Weliswaar was het door De Haag b.v. ingediende initiatief door u als kansrijk bestempeld, maar dat was nog maar het begin. Een uitdagende opdracht lag voor ons, namelijk het ontvouwen van de plannen aan de omgeving en het ophalen van de reacties. Hierbij doen wij u verslag van de wijze waarop de direct omwonenden van de Bonenburgerlaan 52-54 in Heerde, van het initiatief van de Haag b.v. op de hoogte zijn gebracht, hoe hierop is gereageerd en welke invloed de inbreng op het plan heeft gehad.

Informatieavond 7 april 2022

**Betreft: Exclusieve uitnodiging informatieavond voor omwonenden
Bonenburgerlaan 52-54 Heerde**

situatie

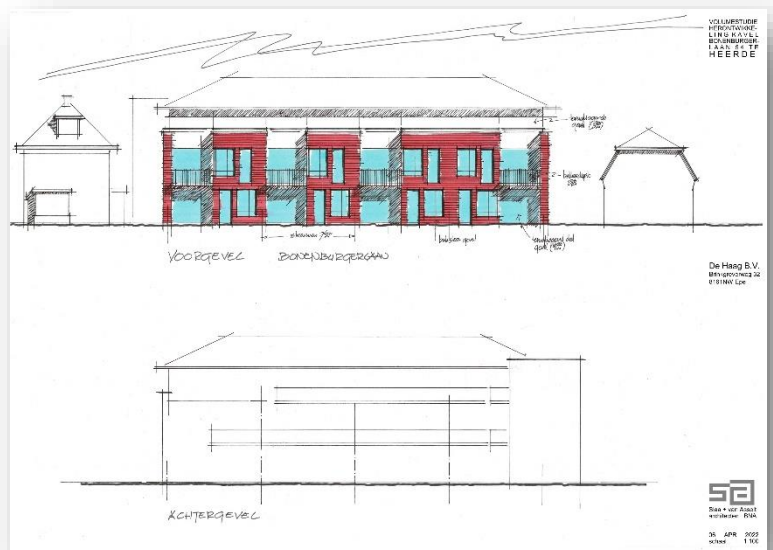
- Verschijningsvorm en situering van de nieuwbouw. Wat wordt de hoogte van de nieuwbouw? *De nieuwbouw wordt 3 bouwlagen hoog wat betekent dat dat ongeveer 11-11,5 meter hoog is. Dit sluit aan bij de bouwhoogten zoals tegenwoordig gangbaar is in nieuwe bestemmings- en ontwikkelplannen.*

- Is het mogelijk om de lift en het trappenhuis op een andere positie te plaatsen? *Dit hebben wij in het voortraject onderzocht en daarbij hebben we rekening gehouden met de oriëntatie t.o.v. de zon en de schaduwwerking in de tuinen rond om de locatie. Omwonenden zouden graag een bezonningsstudie zien waaruit blijkt dat deze locatie de meest optimale locatie is.*

- Wat is de oriëntatie van de appartementen? Waar komen in de achtergevel en zijgevels de ramen? *De appartementen krijgen de woonkamers aan de zijde van de Bonenburgerlaan, de slaapkamers worden naar alle waarschijnlijkheid aan de achterzijde gesitueerd, waardoor de kleinere daglicht openingen aan de galerij zijde worden gemaakt. Daardoor wordt er meer privacy verkregen dan wanneer de woonkamers aan de achterzijde worden gerealiseerd. In de zijgevels zullen op een aantal plaatsen daglicht openingen worden gerealiseerd als uit positionering van de ruimten en de bouwbesluit berekening blijkt dat deze noodzakelijk zijn.*

- Waarom vind de ontsluiting van het parkeren aan de zijde van de Meidoornlaan plaats? Deze weg is ondanks de recente herinrichting (2013) een racebaan. Onze kinderen kunnen mede als gevolg van het ontbreken van een trottoir niet veilig over straat. Door deze ontwikkeling en de ontwikkeling van, van Vemde neemt de belasting van auto verkeer alleen maar verder toe. *De ontsluiting realiseren aan de zijde van de Bonenburgerlaan is als gevolg van de positionering van de nieuwbouw niet mogelijk. OM dit wel mogelijk te maken zouden er appartementen moeten vervallen wat ten kosten gaat van de financiële haalbaarheid van het plan. Een andere oriëntatie van het gebouw levert daarbij tevens voor andere omwonenden weer meer andere nadelen op. Afgesproken is dat de betreffende omwonenden rechtstreeks contact op zullen nemen met gemeente Heerde. Tevens zal vanuit initiatiefnemer dit geluid ook meegenomen worden naar gemeente Heerde. Initiatiefnemer heeft geen*

- Is het mogelijk om het pad dat een verkorte route naar het centrum creëert aan de zuidzijde van het gebouw te situeren, dan behoud ik namelijk mijn uitzicht richt het buitengebied? *Dit is helaas niet mogelijk omdat daarmee de afstand tot huisnummer 50 dusdanig verkleind wordt dat er eventuele gevelopeningen in de zijgevel niet meer mogelijk zijn, tevens wordt de beoogde verkorte route daarmee verlengd.*

- Galerijbreedte entreezijde: De breedte zodanig uitwerken dat er geen verblijfsruimte ontstaat in verband met de privacy van de direct omwonenden. *De galerij is een verkeersroute/ vluchtroute en mag daarom niet geblokkeerd worden door meubels of andere obstakels. In het huishoudelijk reglement van de ter zijner tijd op te richten VvE zal dit onderdeel worden opgenomen.*
